AUTOSTRADA SALERNO-REGGIO CALABRIA

LAVORI DI AMMODERNAMENTO ED ADEGUAMENTO AL TIPO 1/A DELLE NORME C.N.R./80 DEL TRATTO DAL KM. 108+000 AL KM 139+000 COMPOSTO DAI SEGUENTI LOTTI UNIFICATI:

PARTE GENERALE - ELABORATI GRAFICI OPERE STRADALI
RELAZIONE DI OTTEMPERANZA ALLE PRESCRIZIONI VIA
di cui all'allegato XXI Dlg 163/06 art.19 comma 4

DG4804 PE 00 GE00 0001 02 R 0

Prospetto del ponte strallato

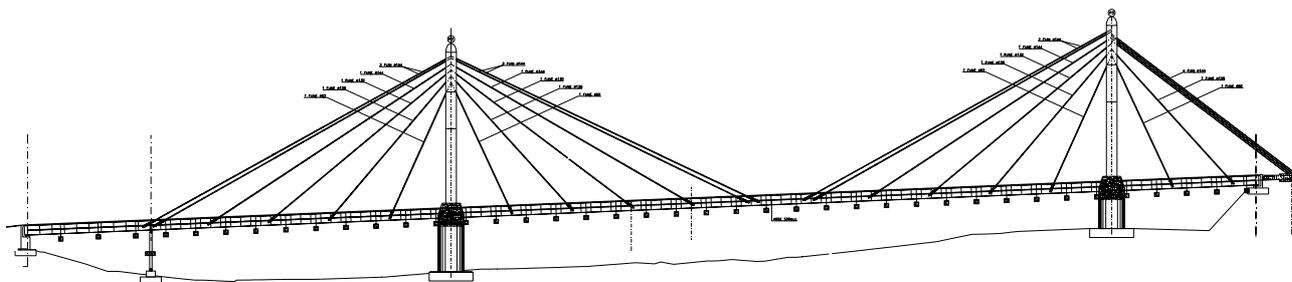
Di conseguenza, le tre principali problematiche alle quali si è dovuto far fronte per lo sviluppo della soluzione progettuale relativa al Viadotto Torbido sono le seguenti:

- tipo di fondazione adottare ed a quale profondità spingersi nel settore centrale del viadotto, considerato che ad oltre 60m di profondità ci si trova ancora nel corpo soggetto a deformazioni gravitative e si intercetta l'acquifero in pressione;
- l'effetto che può avere sulle captazioni dell'acquedotto la realizzazione di una fitta serie di fondazioni spinte in profondità e che intercetteranno la falda profonda sfruttata a fini idropotabili;
- in che modo realizzare le fondazioni profonde del nuovo viadotto, a diretto contatto con le strutture esistenti da mantenere in esercizio, in considerazione della difficoltà di valutazione degli effetti generati sulla stabilità della struttura con la inevitabile demolizione delle travi di collegamento orizzontale tra le pile esistenti.

un'opera di adeguata durabilità e, nel contempo, tale da minimizzare in maniera accettabile i rischi di interferenza con le sorgenti dell'acquedotto, la realizzazione di un viadotto contraddistinto da una campata centrale di grande luce, tale da superare la zona di maggiore approfondimento del corpo di frana. Si è dunque optato per la messa in opera di un ponte strallato.

La soluzione individuata infatti, meglio tra tutte, riesce a coniugare le necessità di realizzare un'opera dalle fattezze architettoniche gradevoli e tali da limitare l'impatto sul territorio ed ha il pregio strutturale di trasferire alle sottostrutture di fondazione sollecitazioni distribuite in modo più coerente e razionale in ragione della conformazione geologica ed orografica del sito su cui sorge.

3.1 Ripristino uscita provvisoria sul Viadotto Caduti sul Lavoro

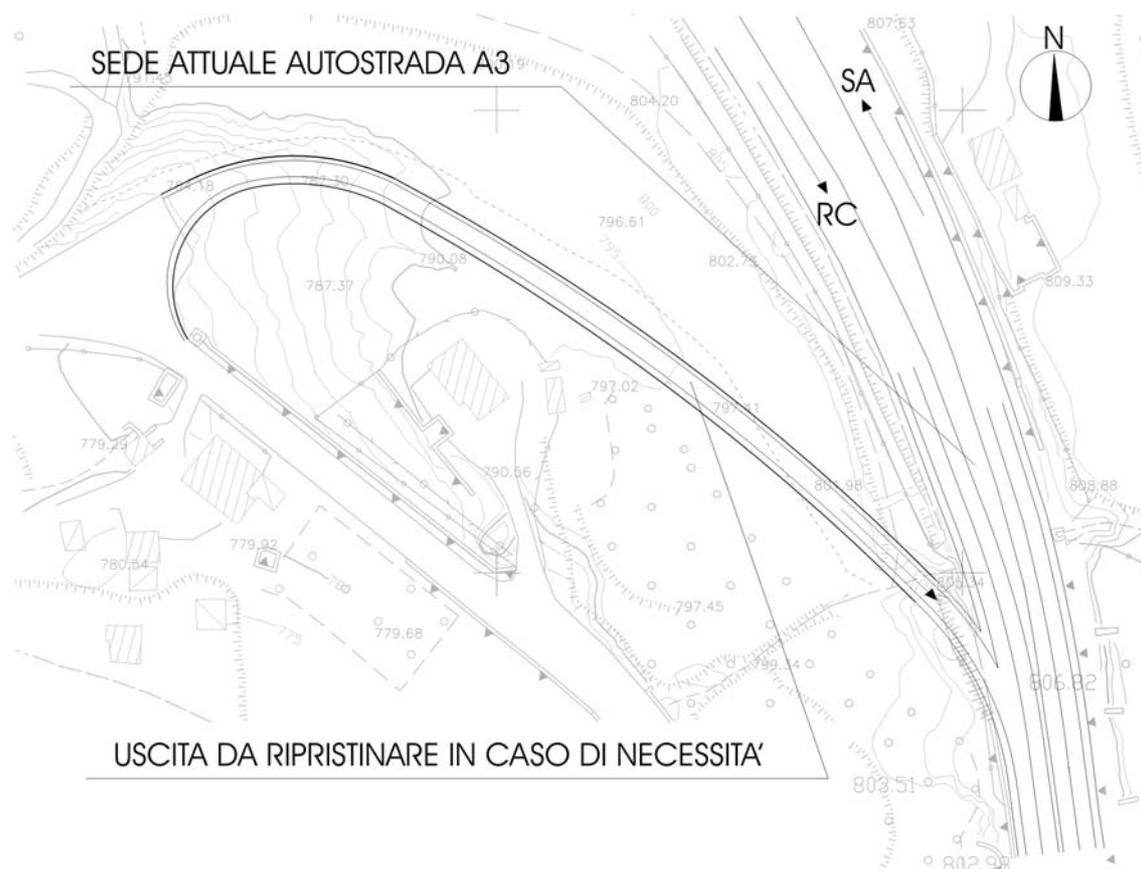
Come richiesto da parte del Comune di Lagonegro nel caso in cui l'andamento dei lavori sulla infrastruttura, durante la realizzazione degli svincoli per la comunità interessata, determini congestionamento al traffico e disagi alla circolazione in ambito Comunale, si provvederà all'opportunità del ripristino provvisorio dell'uscita, attualmente dismessa, posta nei pressi del Viadotto Caduti sul Lavoro per come illustrato nello stralcio planimetrico che segue.
